PARECER DA COMISSÃO DE AVALIAÇÃO

**Fases 2 e 3 dos Desvios das Linhas a 220 kV para a
Subestação de Lagoaça (Linhas Pocinho-Aldeadávila
1/2, a 220 kV)**

RELATÓRIO DE CONFORMIDADE AMBIENTAL DO PROJECTO DE EXECUÇÃO (RECAPE)

Agosto 2009

Figura 2 – Pontos de Água e Área de Protecção
Extraído do Desenho 5 – Anexo C – Relatório Técnico

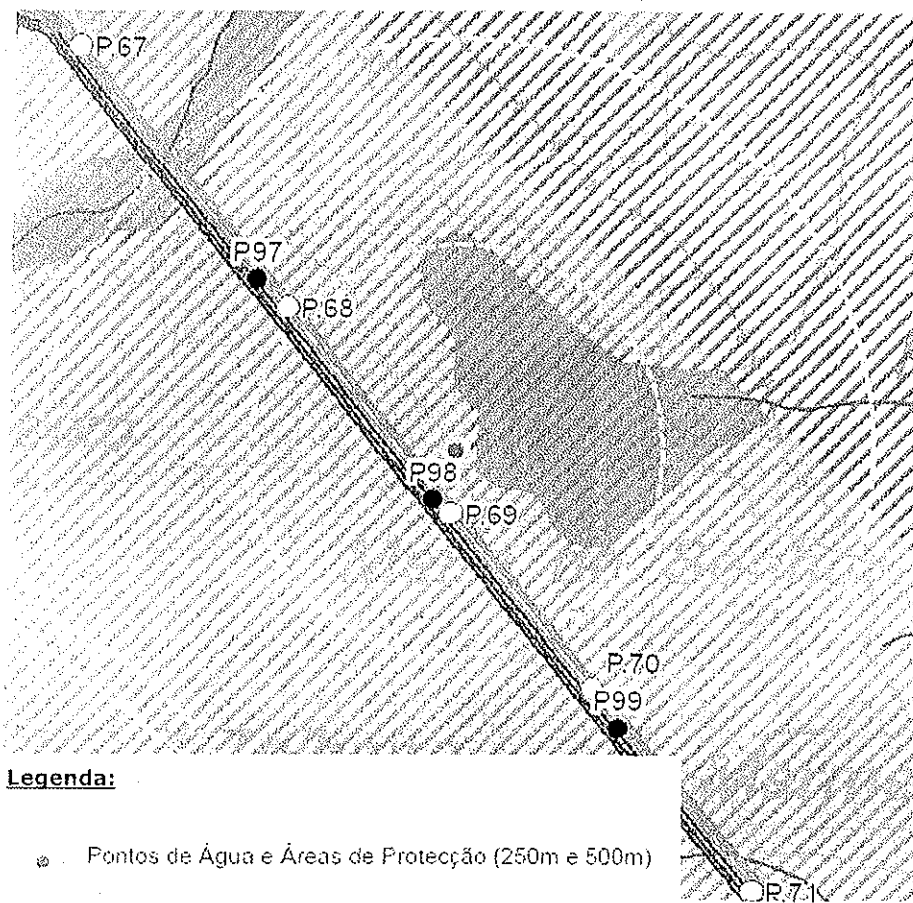
No Desenho 5 (Anexo C) do Relatório Técnico verifica-se que junto ao apoio P98 se encontra situado um "Ponto de Água e Áreas de Protecção".

A REN refere que este apoio, que é comum às Linhas Pocinho-Aldeadávila 1 e 2, dista cerca de 63 m ao ponto de água. Contudo, o vão P97-P98 e a actual Linha Bemposta-Aldeadávila (vão P68-P69), a ser desmontada, encontram-se mais próximos do ponto de água, a cerca de 43 m e 52 m, respectivamente.

De acordo com a informação enviada pela REN, o ponto de água recebe a designação de "Ribeiro do Fradinho" / Toponímia "Meira do Senhor" (Fonte: Rede de Informação de Situações de Emergência do Instituto Geográfico Português (IGEO)) sendo constituído por uma charca de formato rectangular com um volume de água de cerca de 800m³. Segundo esta mesma fonte, a actualização deste ponto de água refere-se ao ano de 1998.

Refere também que o afastamento do ponto de água à Linha Bemposta-Aldeadávila (a ser desmontada, para dar lugar à construção, no mesmo local, das Linhas Pocinho-Aldeadávila 1 e 2, em avaliação) é inferior a 250 m, pelo que a utilização do referido ponto já se encontra actualmente condicionada, na medida em que a circulação de meios aéreos (helicópteros) para o apoio ao combate a incêndios florestais está impossibilitada.

Face ao exposto, a CA considera cumprida a condicionante da DIA.

Figura 3 – Classe de Capacidade de Uso do Solo
Extraído do Desenho 7 – Anexo C – Relatório Técnico

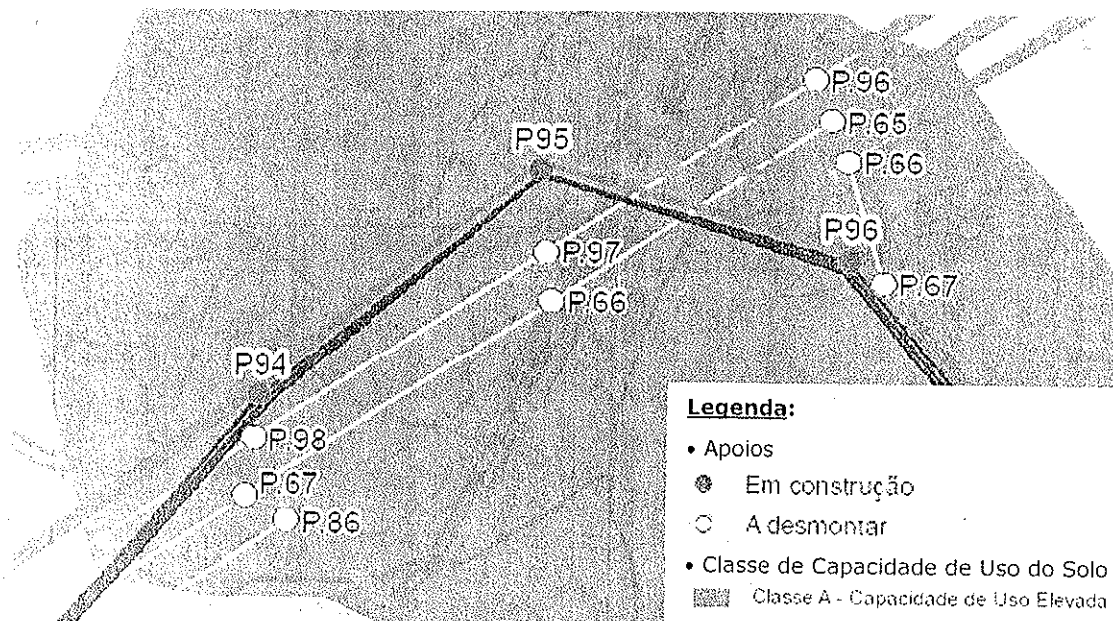
Contudo, verifica-se no Desenho 7 (Anexo C) do Relatório Técnico que existem 3 apoios (P94, P95 e P96) "Em construção" nessa mancha de capacidade de uso elevada.

No entanto, constata-se não haver aumento do número de apoios.

Face ao exposto, a CA considera cumprida a condicionante da DIA.
